SEGELFLYGETS TEKNISKA MEDDELANDE LUFTVÄRDIGHETSDIREKTIV

L-1107

ASW 19, 19B

Möjlig felmontering av urkopplingsvajer

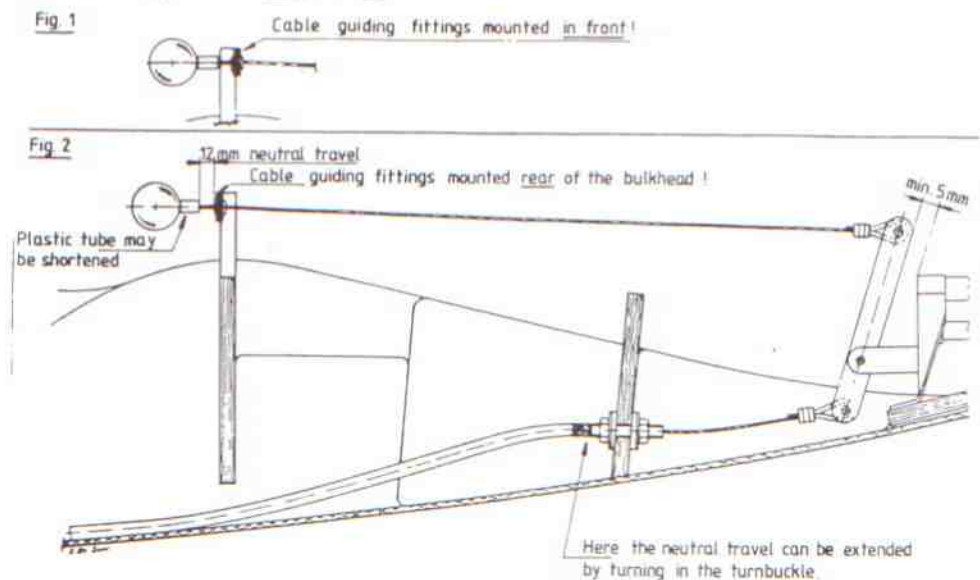
På äldre ASW 19, 20 så monterades genomföringen till urkopplingsvajern framför spantet (se fig 1). På nyare flygplan monteras genomföringen bakom spantet (se fig 2).

Om genomföringen är monterad framför skottet med ett föreskrivet spel, så försvinner spelet om man av misstag monterar genomföringen bakom spantet.

Därför måste alla flygplan enligt 1 ändras till standard att montera genomföringen bakom skottet med föreskrivet spel.
4. Åtgärd:
 - 4.1 Kontrollera om vajergenomföringen är monterad bakom eller framför skottet (se fig 1 och fig 2).
 - 4.2 Om genomföringen är monterad framför skottet måste det lossas och monteras bakom skottet.
 - 4.3 Justera in rätt spel på systemet enligt fig 2. Plastslangen på vajern vid urkopplingshandtaget får kortas. Övrig justering med hjälp av justerskruven på främre spantet.
5. Referenser: ASW 20 Technical Note No 21
ASW 19 Technical Note No 18
